新竹縣政府工程查核代表照片表

工程名稱：芎林鄉公三公園 籃球場改建風雨球場工程

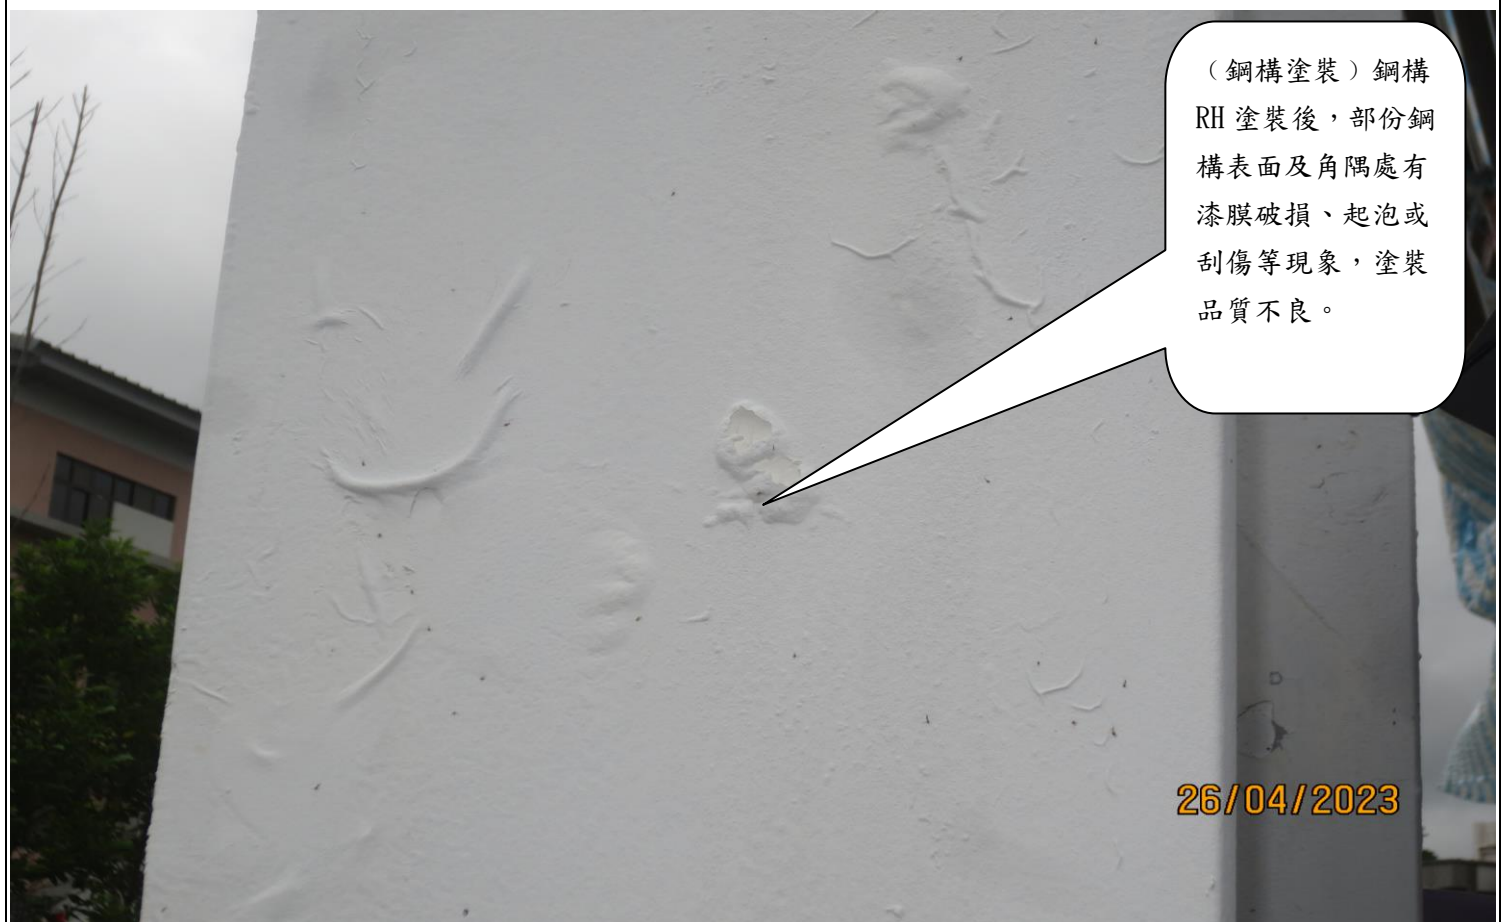
(鋼構塗裝)鋼構 RH
塗裝後，部份鋼構表
面及角隅處有漆膜破
損、起泡或刮傷等現
象，塗裝品質不良。

(鋼構塗裝)鋼構 RH 塗裝後，部份鋼構表面及角隅處有漆膜破損、起泡或刮傷等現象，塗裝品質不良。
